Regolamento urbanistico edilizio

Modifica generale art.33 L.R. 20/2000

Unione Bassa Romagna

Relazione

Immagine n°7 Tavola PSC 4 Comune di Bagnara di Romagna osservazione 5BR

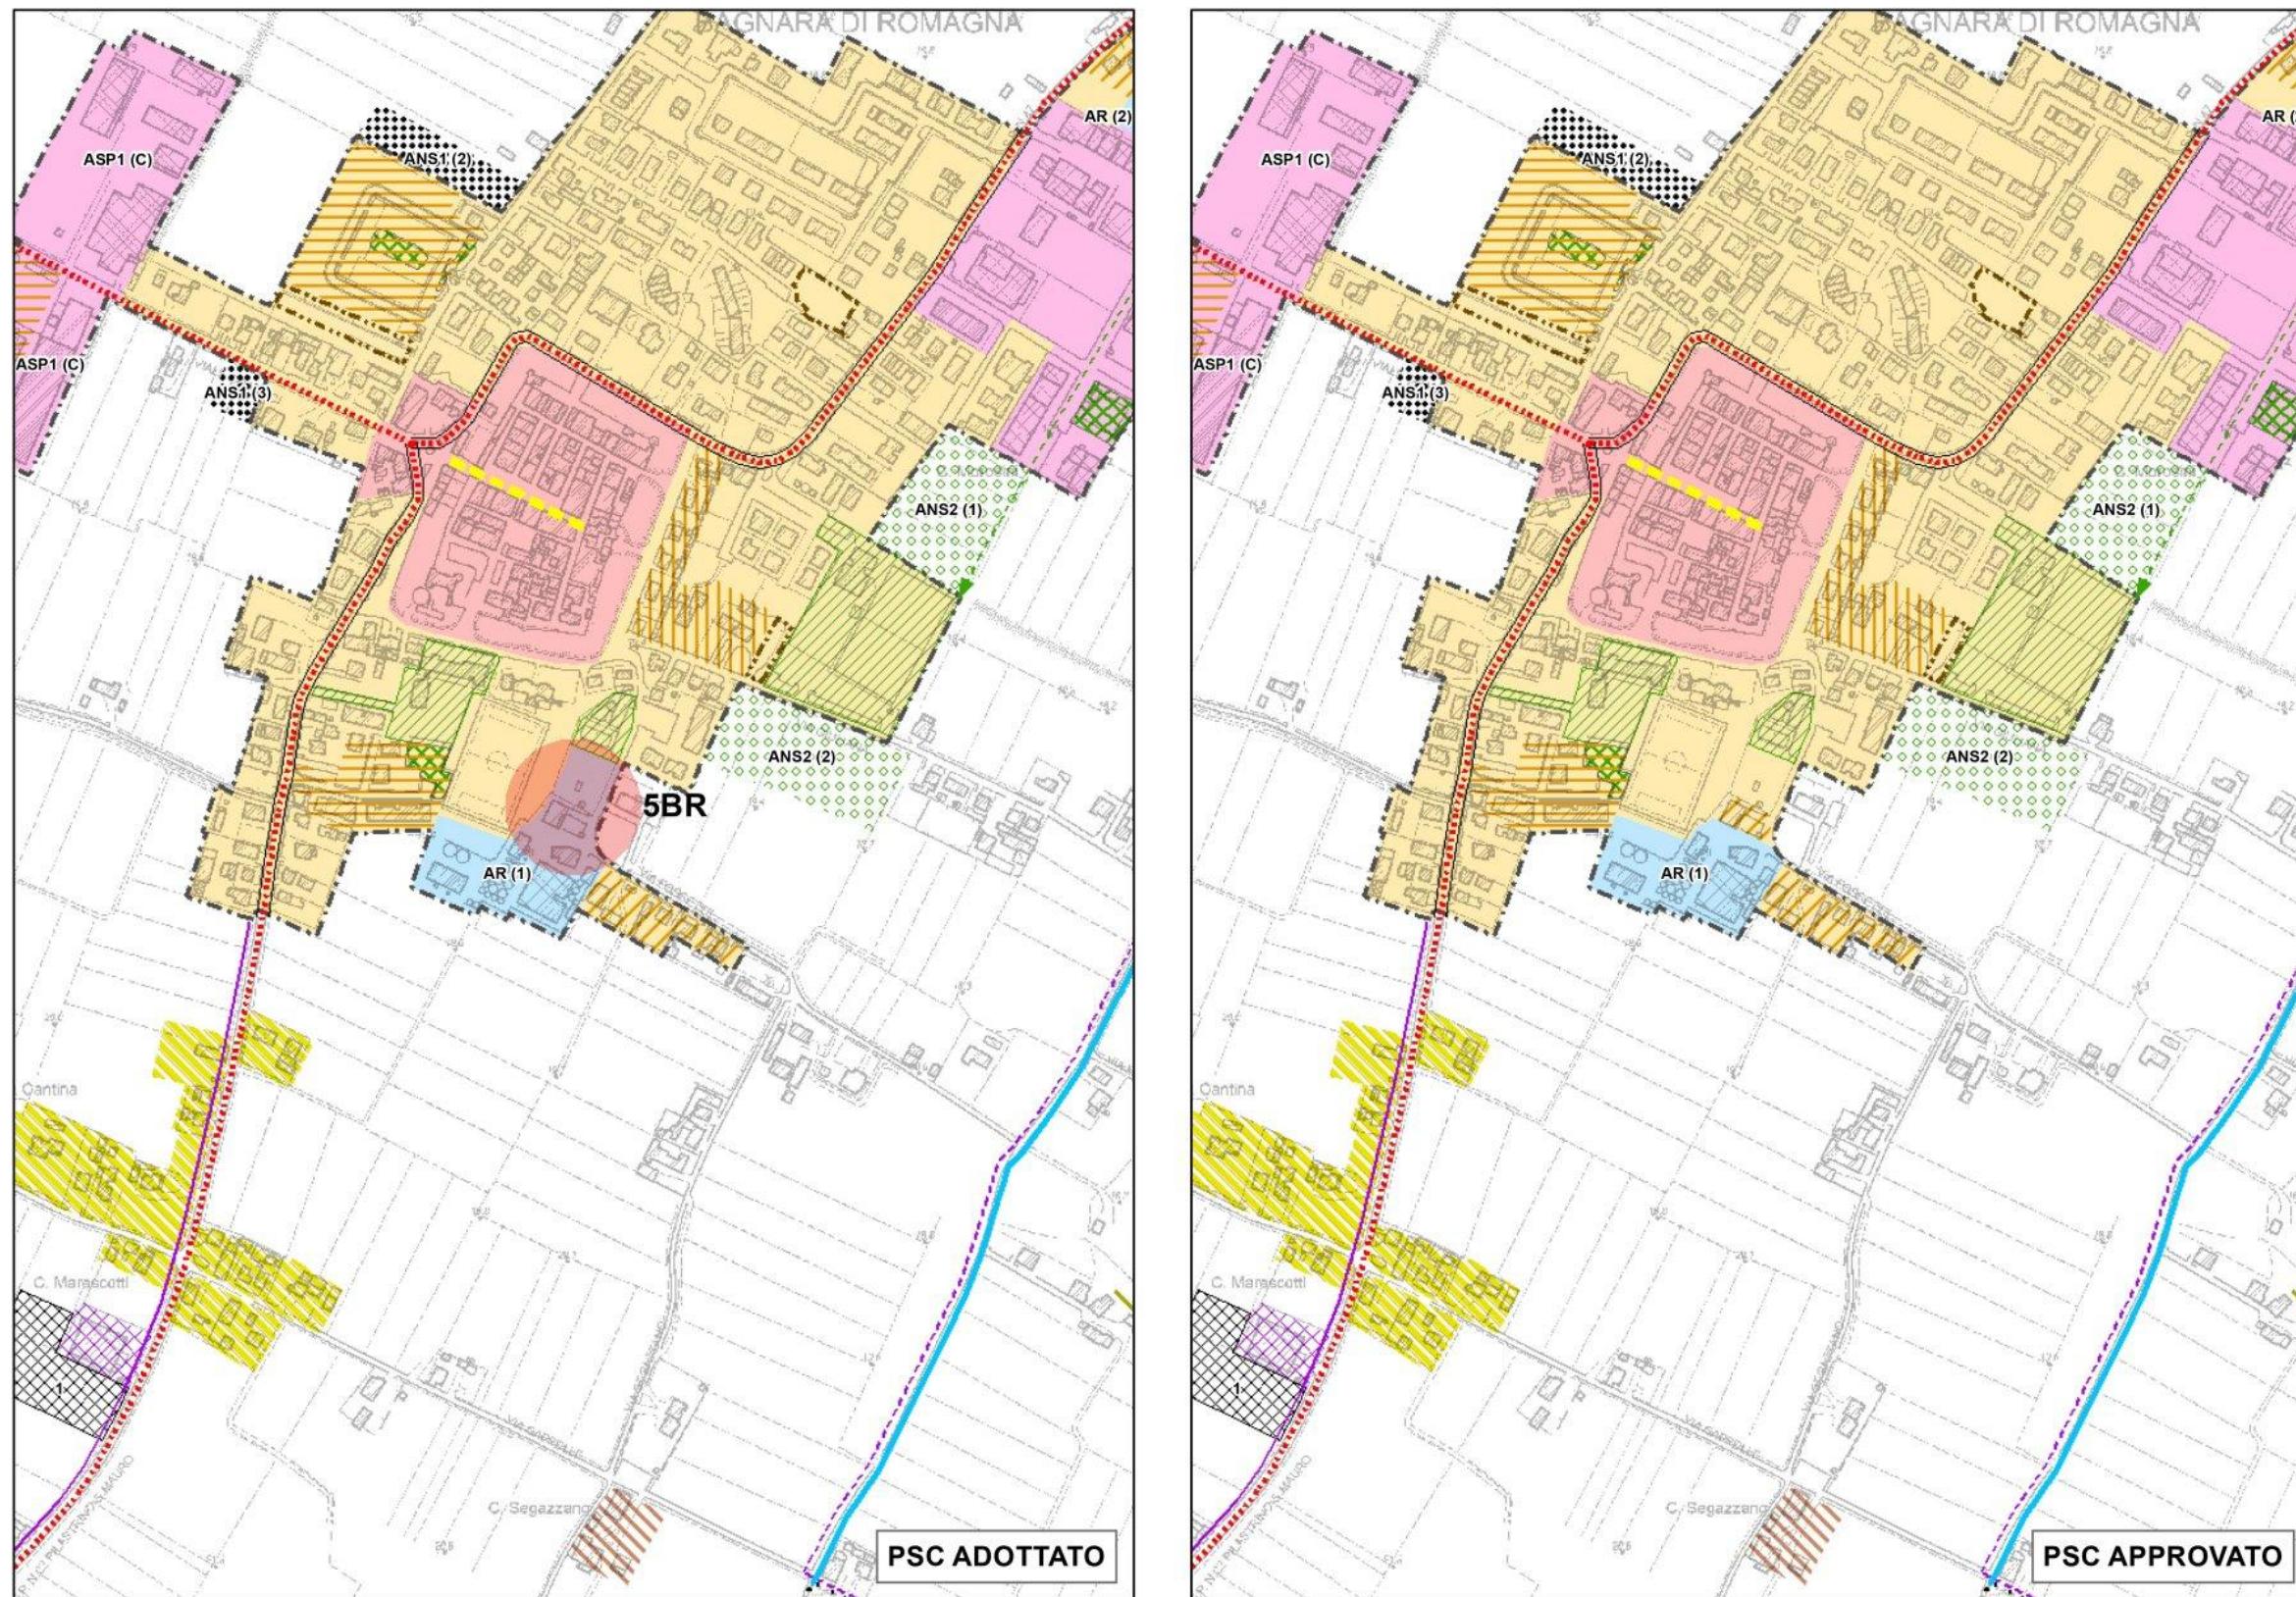
In parziale accoglimento dell'osservazione 5BR si è modificato la perimetrazione dell'Ambito AR (1) individuando nel mappale 6 foglio 10 un Ambito AUC4 per l'area di stretta pertinenza dell'abitazione e un AUC7 verde privato per la parte non edificata. Si modificano le Tavole PSC 4 e RUE 1.

Immagine n°13 Tavola PSC 4. Comune di Cotignola osservazione 3CT

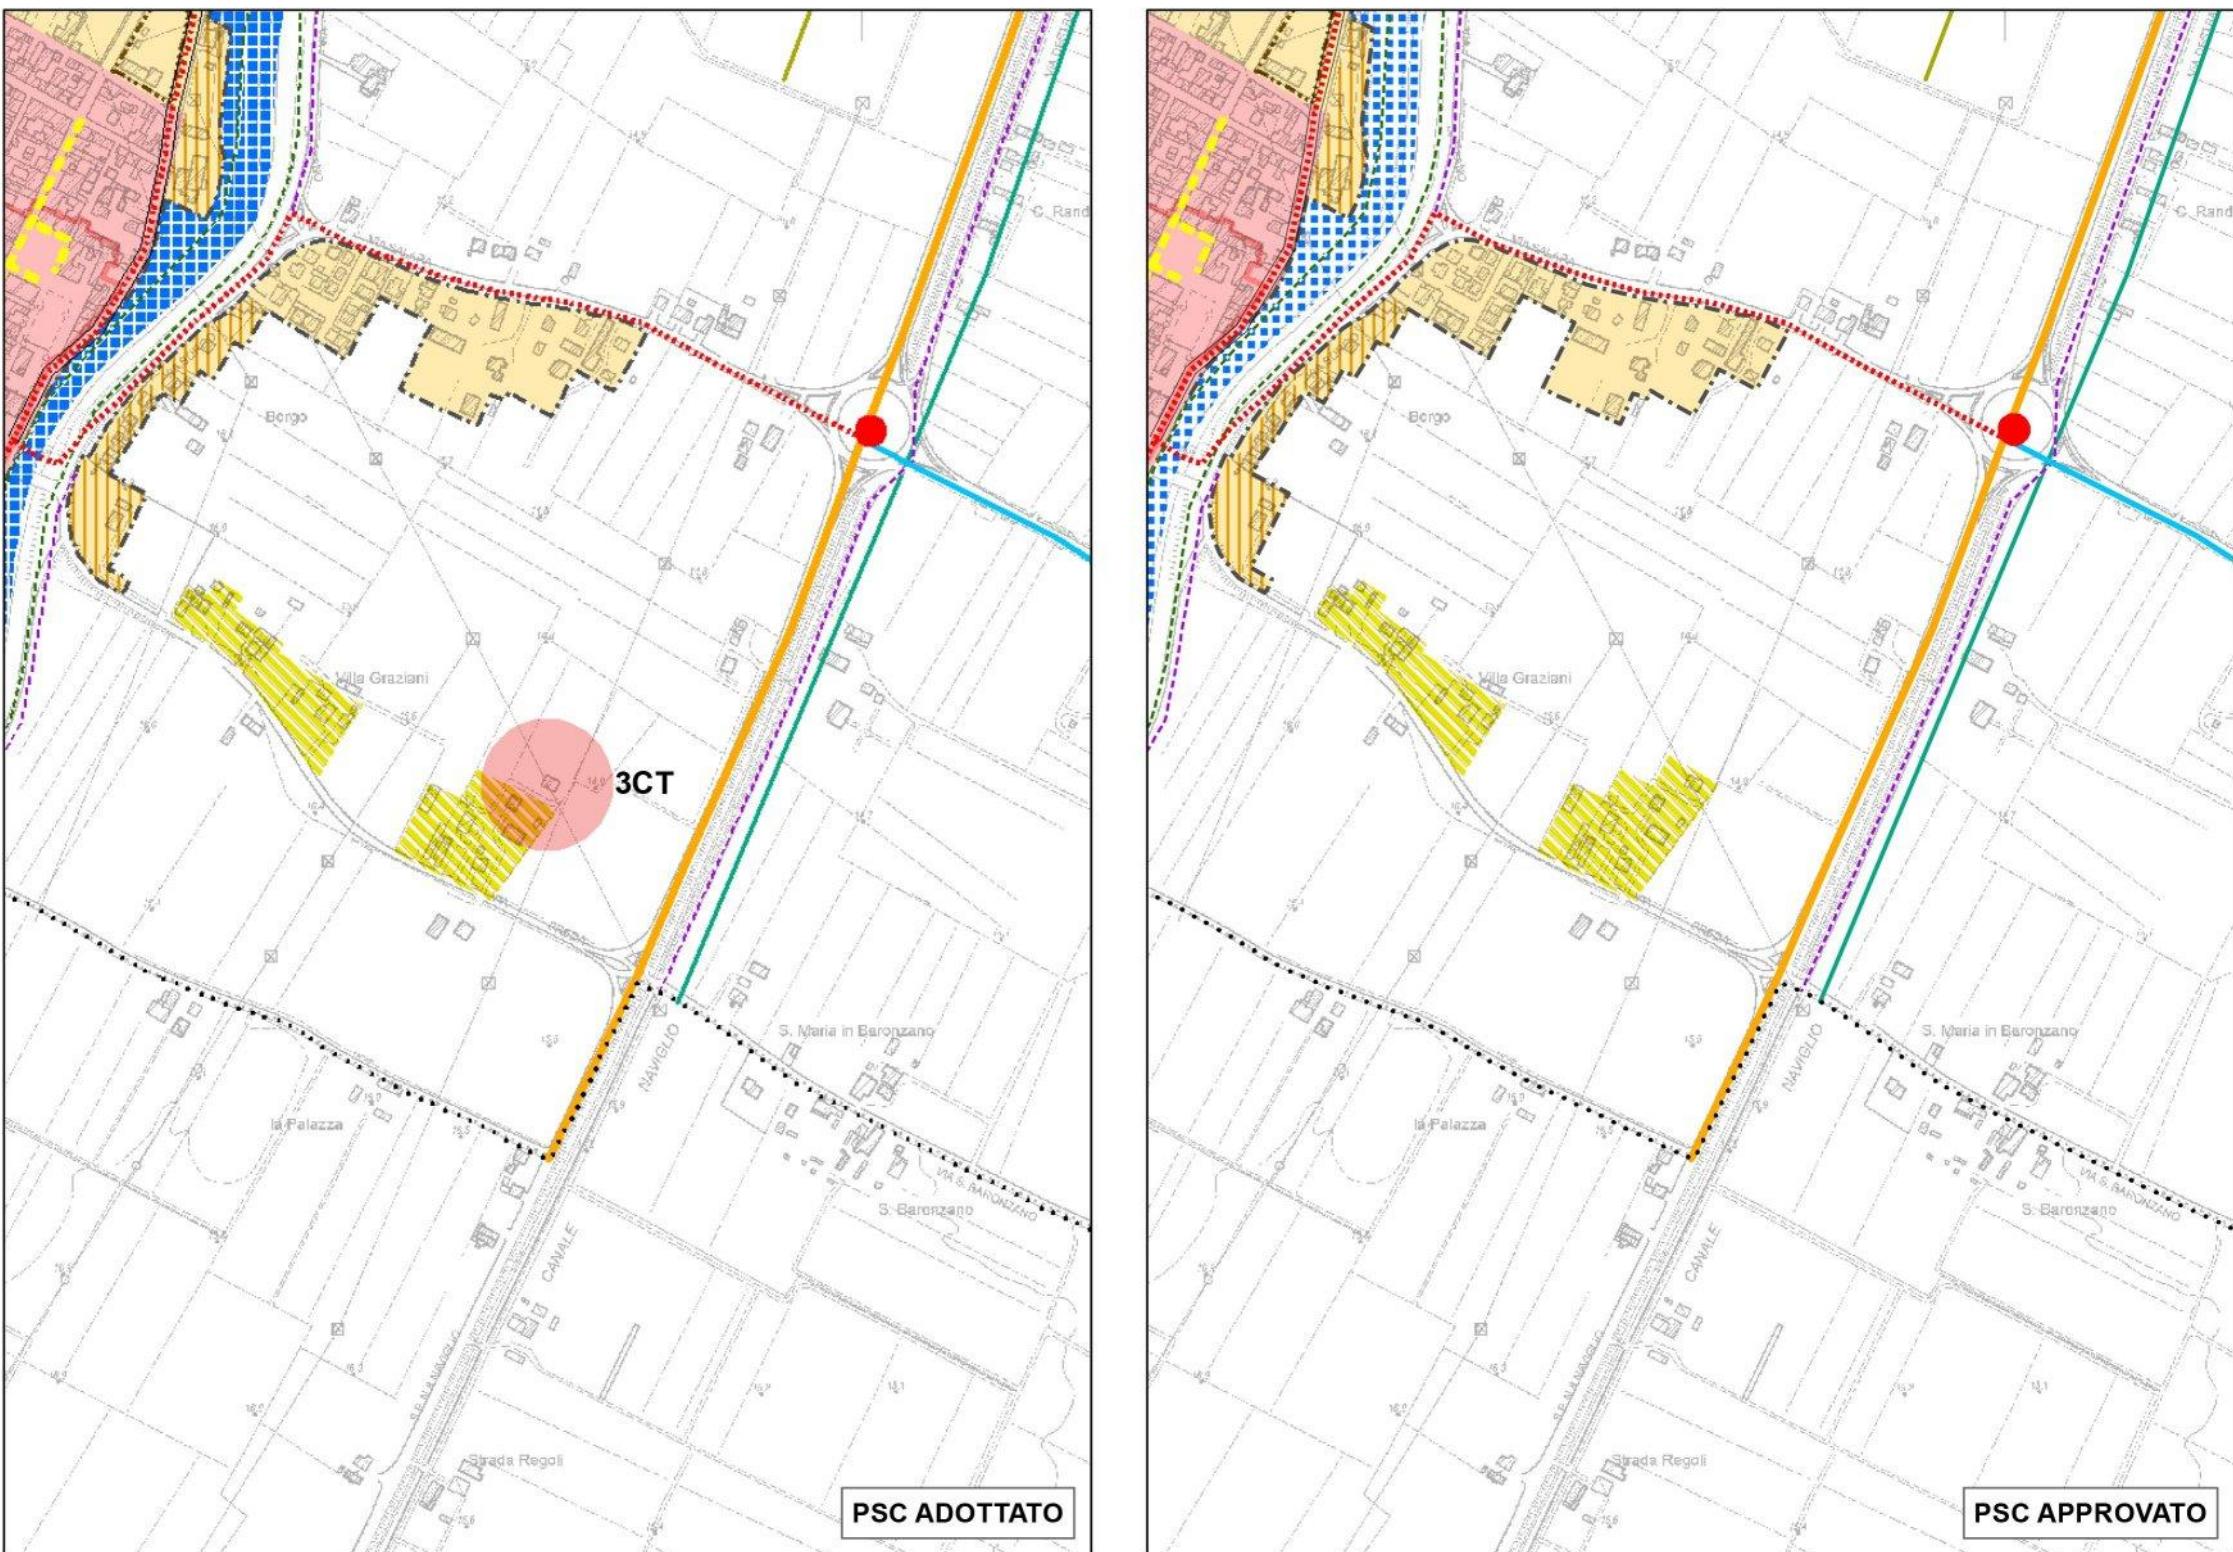
In accoglimento dell'osservazione 3CT si è provveduto a riperimetare nella Tavola del PSC 4 e del RUE 1.1 il nucleo residenziale rurale ai sensi dell'art.4.6.5 del RUE lungo via Breda.

Immagine n°14 Tavola PSC 4. Comune di Cotignola osservazione 7CT

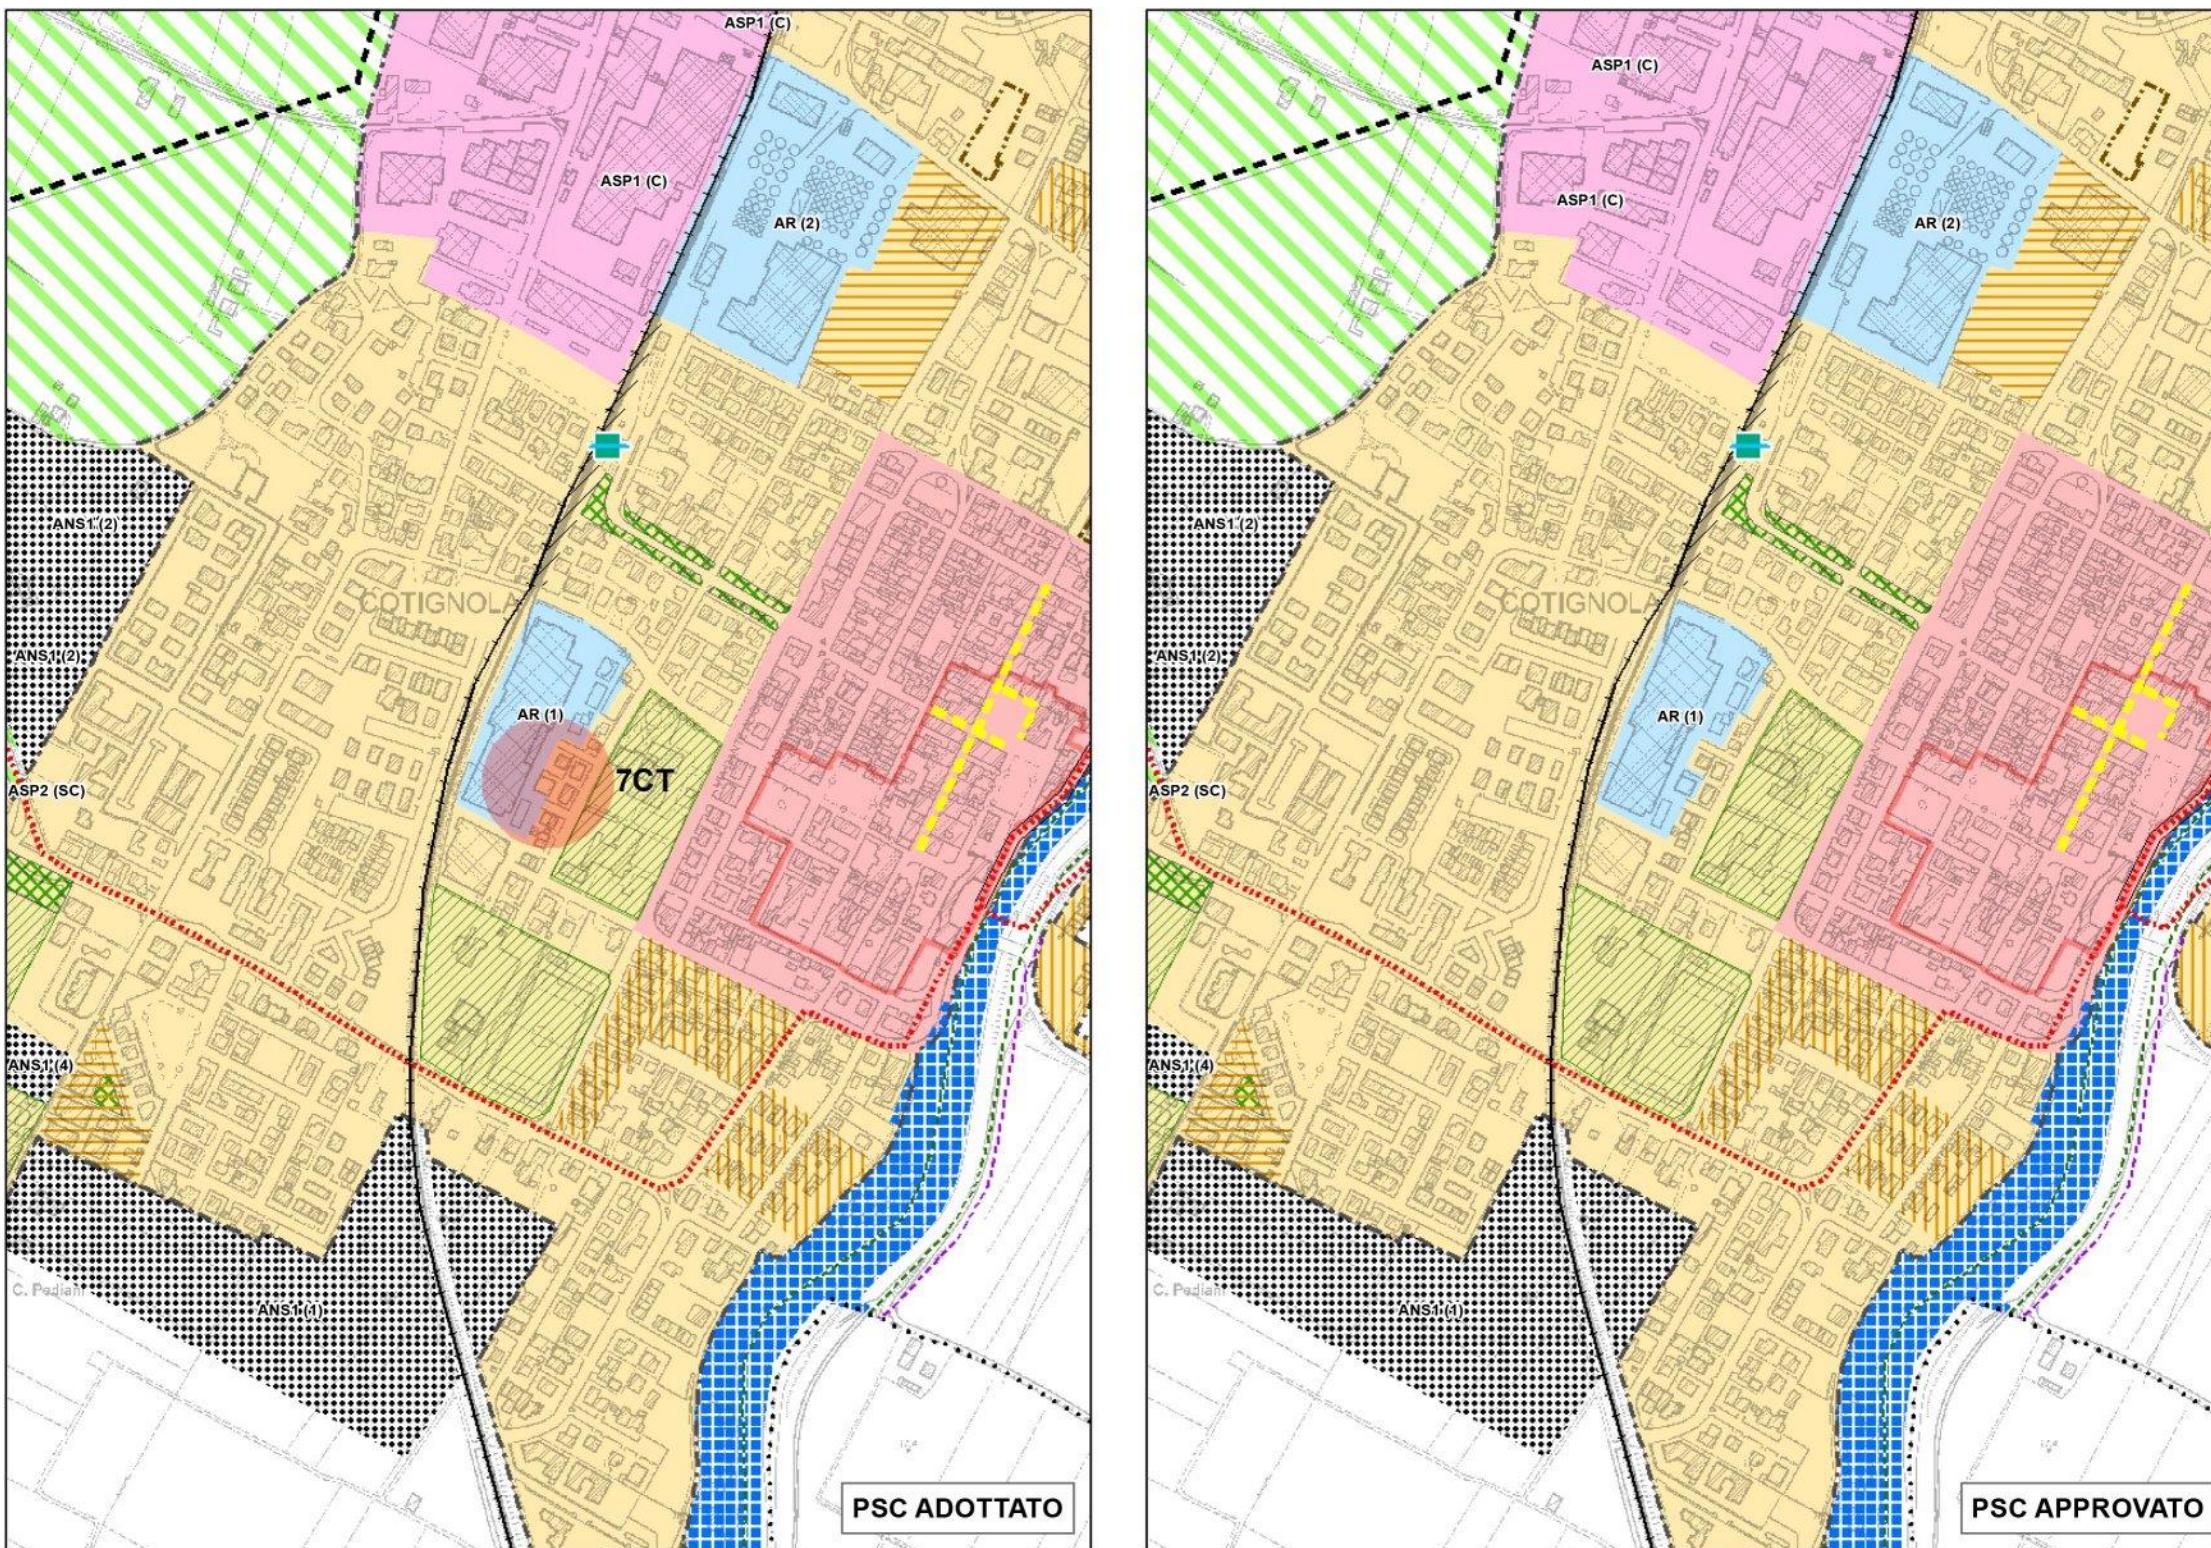
In accoglimento dell'osservazione 7CT si è provveduto a correggere un errore materiale. La particella 214 foglio 25 è parte integrante della proprietà Agrintesa come l'altra parte dell'Ambito di riqualificazione AR(1). Si modifica l'area oggetto di osservazione da AUC_3 ad AR (1) nella Tavola del PSC 4 e del RUE 1.1.
